福島県沖地震（2021年2月13日）に伴い設置した
タンクエリア地震計の設置位置見直しについて

2022年7月19日

東京電力ホールディングス株式会社

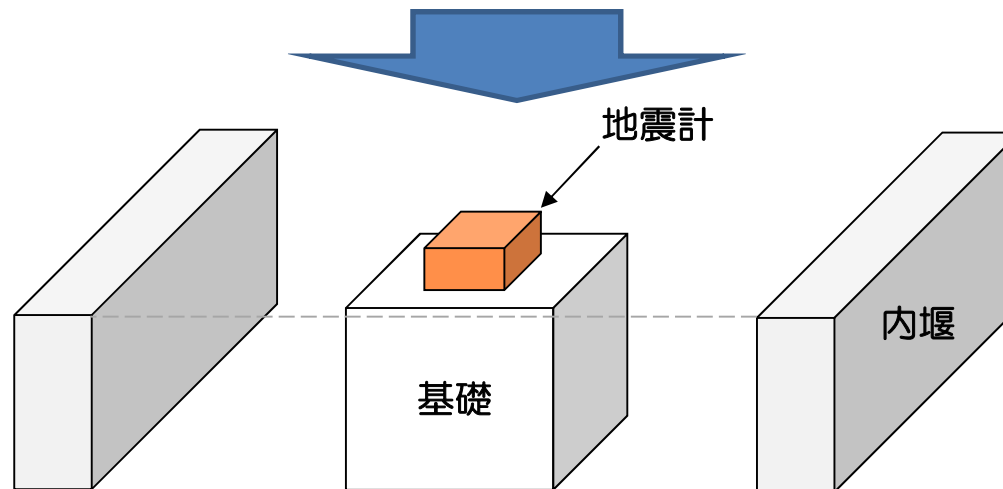
- D/H4北/K4エリアの内堰外に設置した地震計（基礎含む）について、内堰内へ設置位置を見直す。（2022年8月目途）

内堰高さの地震計用基礎設置・固定

➤ 地震計基礎の設計

- 剛構造であること
- 材質はコンクリート及び、空洞がない構造とすること
- 震度計の100倍以上の重量であること
- 周辺構造物（タンク、内堰）との離隔を、その高さの1/10以上かつ1m以上とすること
- 地震の際、地震計基礎が損傷してタンクや連結管へ影響を与えないこと
- 最寄りの内堰高さ+50mm以上の高さであること（水没防止策）
- 底辺が高さの1倍を超える長さであること。
- 観測記録に影響を与えるもの（太陽電池パネル等）を取り付けないこと
